Projekt: Objekt Ringstraße 79 – Weitersburg | Tekturantrag zu BA-63-2020-0045
Ersteller:
Datum: 28.02.2026

Erläuterungsbericht und Begründung zum Tekturantrag

Objekt Ringstraße 79
Weikersburg
Tekurantrag zu BA-63-2020-0045

OBERGESCHOSS

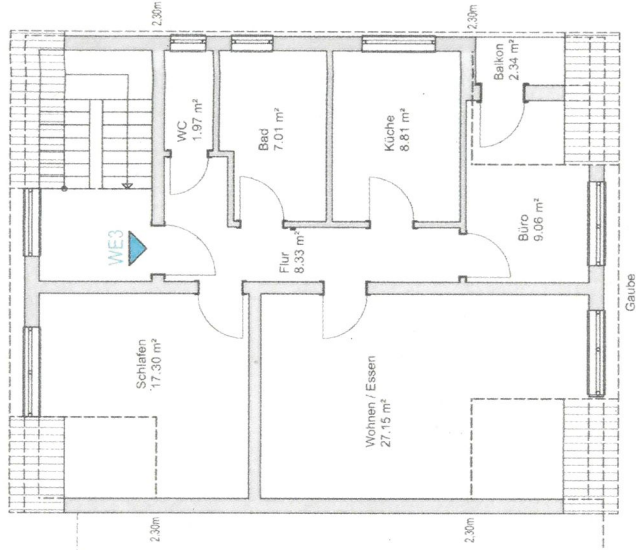
Balkone kommen abweichend zu BA-63-2020-0045 nicht zur Ausführung

DACHGESCHOSS

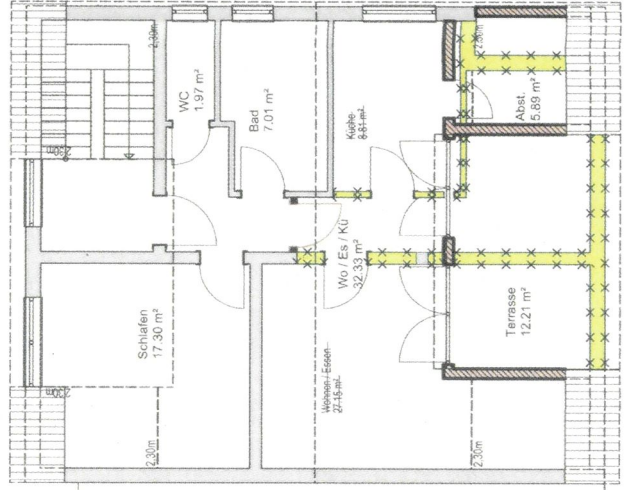
Dachgeschoss: Der Grundriss des Dachgeschosses wurde von uns überarbeitet: Er stellt nun nicht mehr den fiktiven Zustand "mit Loggia" dar, sondern den realen IST-Zustand), also die vollflächige Nutzung des Dachraums mit Gauben ohne Einschnitt in die Dachhaut. Dies entspricht der Gebäudekubatur, wie sie seit Jahrzehnten besteht.

aktueller IST-Zustand und Gegenstand des Tekurantrags

im Zuge von BA-63-2020-0045 genehmigter Stand seitens Büro blatt architektur (überholt)

Genehmigungsplanung
Ansichten

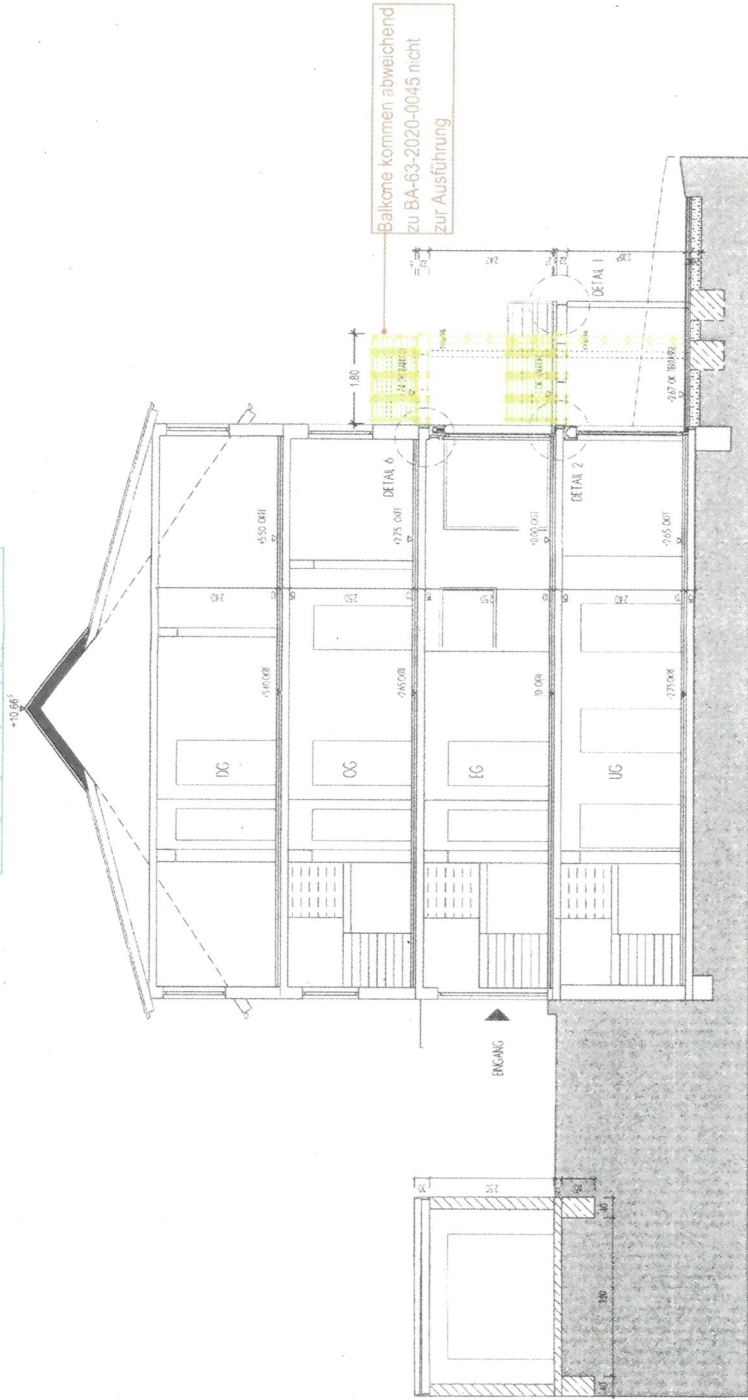
Balkone kommen abweichend zu BA-63-2020-0045 nicht zur Ausführung

Balkone kommen abweichend zu BA-63-2020-0045 nicht zur Ausführung
